Emne: SV: Oppsummering frå synfaring 30. mars 2023

Som NGIB har hevdet meiner vi at denne løysinga ikkje er optimal. Sjølv om den definerast som ein 3 rømningsveg må den vere utført riktig og det må ikkje vere hindringar som gjer det utfordrande for nokre å benytte.

NGIB er enige om at denne rømningsveien må utførast i tråd med anbefalingene frå Konseptas og setje inn ein port for å forenkla tilkomsten.

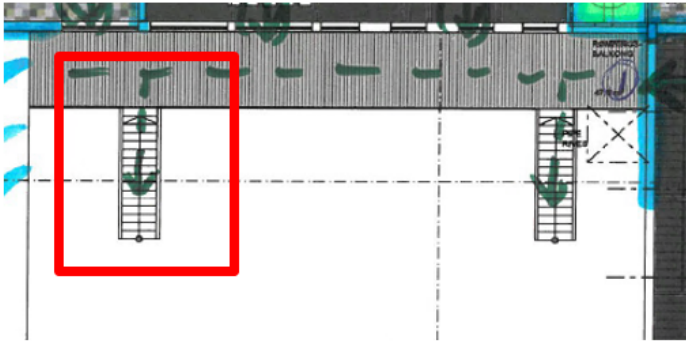
Vi snakket om dette i et møte i forbindelse med at du ønsket å fjerne den ene av de to trappene:

Om det er etablert solide trinn kan dette være en mulig løsning om port ikke er ønskelig, send gjerne bilder av dette.

Vi har prosjektert løsningen med stige (og port mot stigen for å sikre enkel bruk) i den ene enden, selve løsningen er ok. Valg av stige, eller utførelse og innfesting, har vi ikke godkjent, da ansvaret for detaljprosjektering/utførelse tilfaller detaljprosjekterende og utførende, og kontroll av utførelse tilfaller KUT (Norconsult). Det må som sagt selvsagt benyttes godkjente stiger, med tilhørende godkjent innfesting/montering, som jeg regner med Frugård kan dokumentere.

Monteringen ser imidlertid ikke helt bra ut, og porten mot stigen mangler, slik at det nå må klatres over gjerdet. Dette er ikke ok, og ikke i tråd med løsningen vi har angitt. Har presisert dette til Frugård.

Jeg har etterlyst dokumentasjon fra Konseptas de hevder de har skrevet at det skal være port ut. Syntes det er rart at jeg ikke har fått dette med meg tidligere, men nå har vi som en mulig løsning både laget trinn og noe og holde seg i ekstra sånn at det burde være fullt mulig for alle og trygt klare og komme seg ut på stigen. Så får vi finne ut om dette er en løsning man kan leve med. Om ikke får vi bare få på plass en port her.

Den er festet mer en solid nok og vil nok ikke dette ned de nærmeste 100 årene sånn jeg ser det.
